玄海原子力発電所3号炉 高経年化技術評価に係るヒアリング
コメント反映整理表<熱時効>

2023年8月15日 九州電力㈱

玄海3号炉—熱時効—4

図1 J-R 曲線導出のイメージ

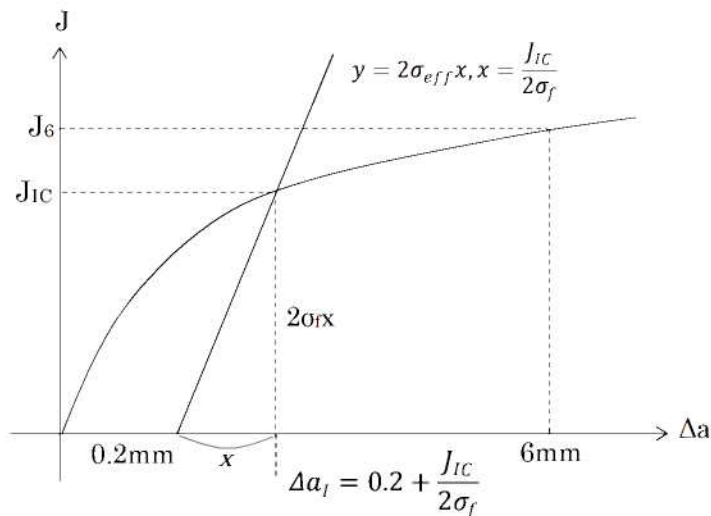
No	日付	資料名	該当ページ	コメント内容	コメント対応	回答日	完了日
1	2023年6月19日	補足説明資料 (熱時効)	5	表2において海水ポンプ振れ止め台のスクリーニング結果が記載されていない。評価結果を記載すること。	左記内容について、補足説明資料に追記した。 [補足説明資料 p5 表2]	7月25日	7月25日
2	2023年6月19日	補足説明資料 (熱時効)	5	表2において、弁体の使用温度が記載されていないものについて、当該温度を記載すること。また、表に記載されている使用温度は少数点以下の処理が統一されていないため、温度の記載の考え方を示すこと。	弁体の使用温度については追記を実施した。 また少数点以下の桁数については、統一することが適切であるため、修正した。 [補足説明資料 p5.6 表2]	7月25日	7月25日
3	2023年6月19日	補足説明資料 (熱時効)	8	代表機器として選定した、部位はどのループか。また、選定したループが他のループの条件を代表しているか説明すること。	熱時効の代表機器として選定した一次冷却材管の評価にあたっては、特定のループを代表しているわけではなく、全ループの中でそれぞれ厳しい条件を組み合わせることで評価を実施している。具体的には、フェライト量(化学成分)は靱性値の低下が厳しくなるよう、フェライト量最大のループを抽出。荷重についても同様に最大となるループの条件をそれぞれを組み合わせている。	7月25日	7月25日
4	2023年6月19日	補足説明資料 (熱時効)	24	代表機器に関して、H3Tモデルの計算パラメータを示すこと。	玄海3号炉-熱時効-4のとおり。	8月15日	8月15日

<p>タイトル</p>	<p>代表機器に関して、H3Tモデルの計算パラメータを示すこと。</p>
<p>説明</p>	<p>添付—1に「ホットレグ直管」のH3Tモデルの計算パラメータを示す。 なお、本記載内容については、補足説明資料 別紙 11 に追加する。</p> <p style="text-align: right;">以 上</p>

H3Tモデルを用いた Jmat 曲線の算出過程について、玄海3号機の「ホットレグ直管」の例を以下の通り示す。

H3Tモデルの式より推定した J_{IC} 、 J_6 を算出し、上式に代入することで、定数 C_1 、 C_2 を決定し、Jmat 曲線を決定する。

保守的に評価するため、 t (時効時間) については、 $t = \infty$ と考えることから、右辺の分数の項は0となり、上式は以下の通り変換できる。

$$J_{IC} \text{ or } J_6 = A$$
